嵩阳天河（登封）煤业有限公司

混合斜井工程

环境影响报告书

**《嵩阳天河（登封）煤业有限公司混合斜井工程
环境影响报告书》修改确认表**

图 6.3-12 嵩阳天河（登封）煤业有限公司综合水文地质柱状图

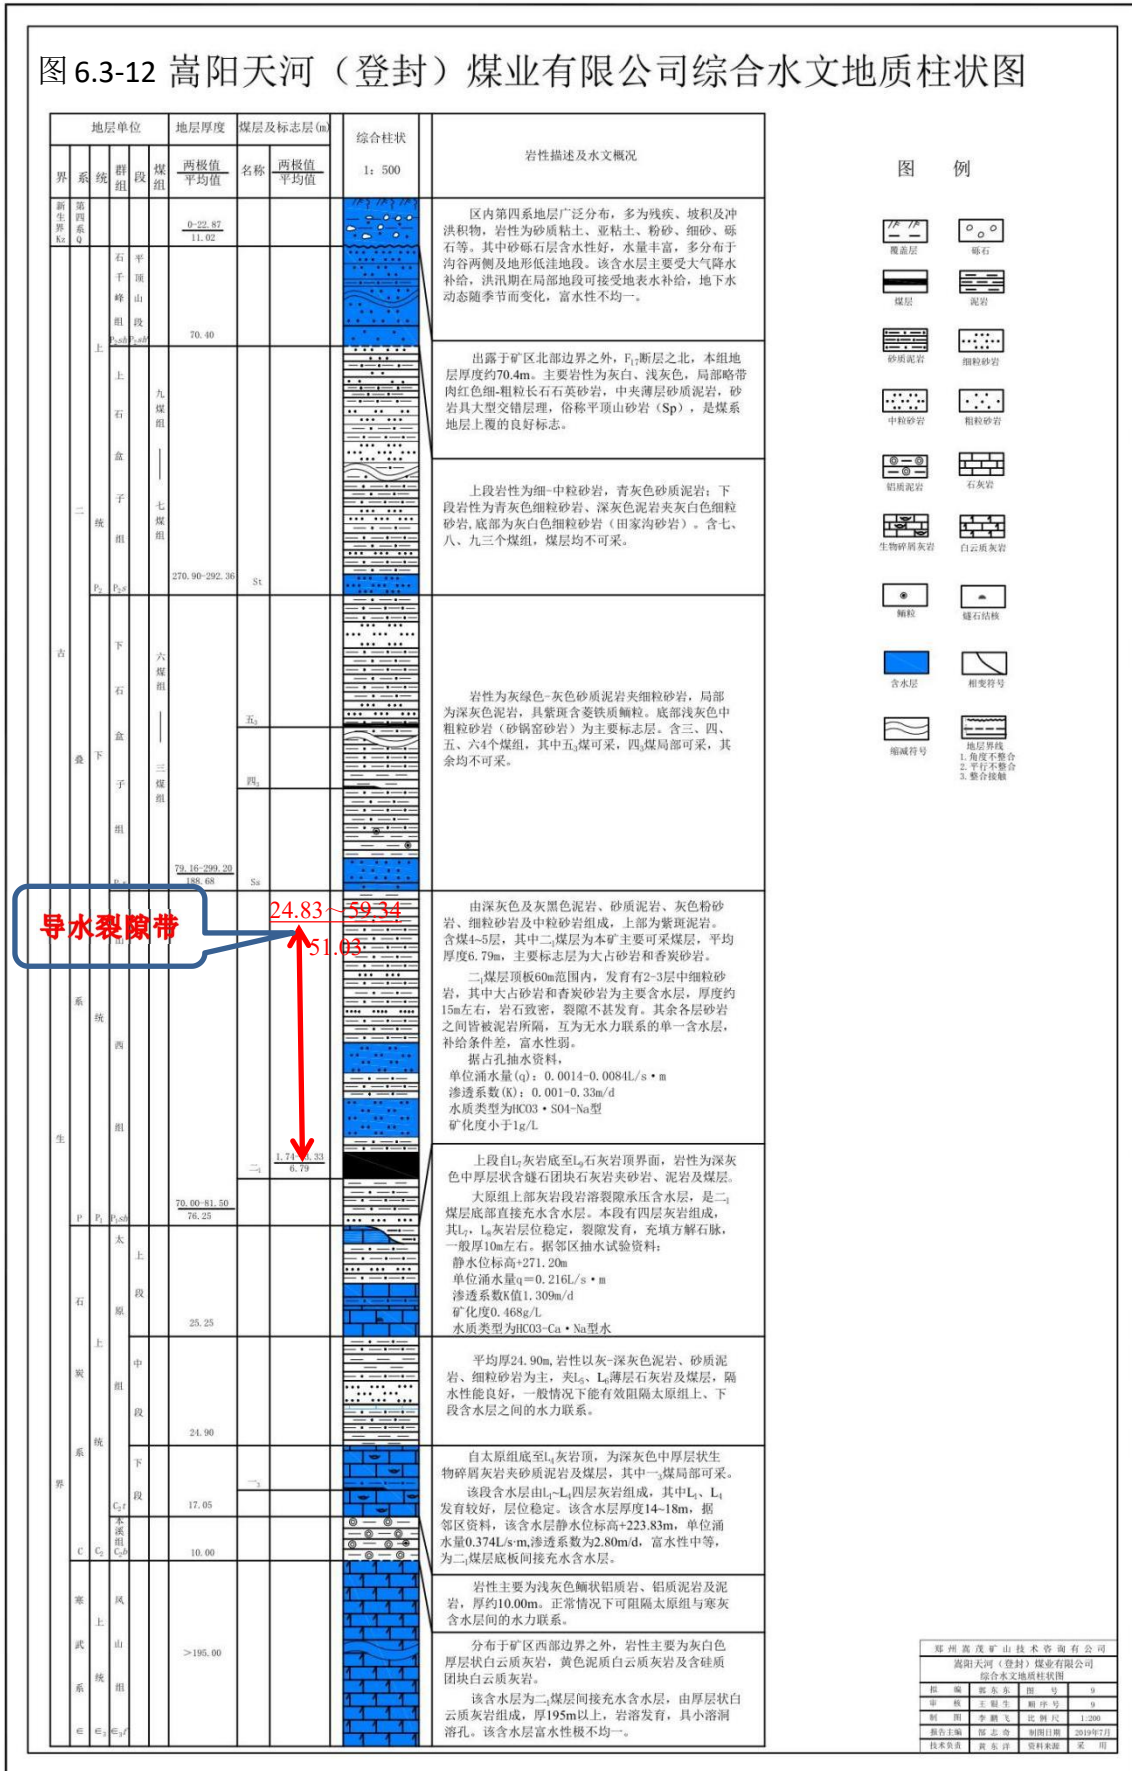
5、完善环境风险分析内容。细化“三同时”验收清单、环境监测计划；完善相关附图附件。

修改说明：已完善环境风险分析内容，见报告 P234~P237；已细化“三同时”验收清单、环境监测计划，见报告 P261~P262、P269；已完善相关附图附件，见图 5.4-1~图 5.4-15、图 6.3-12 及图附件 13 等。
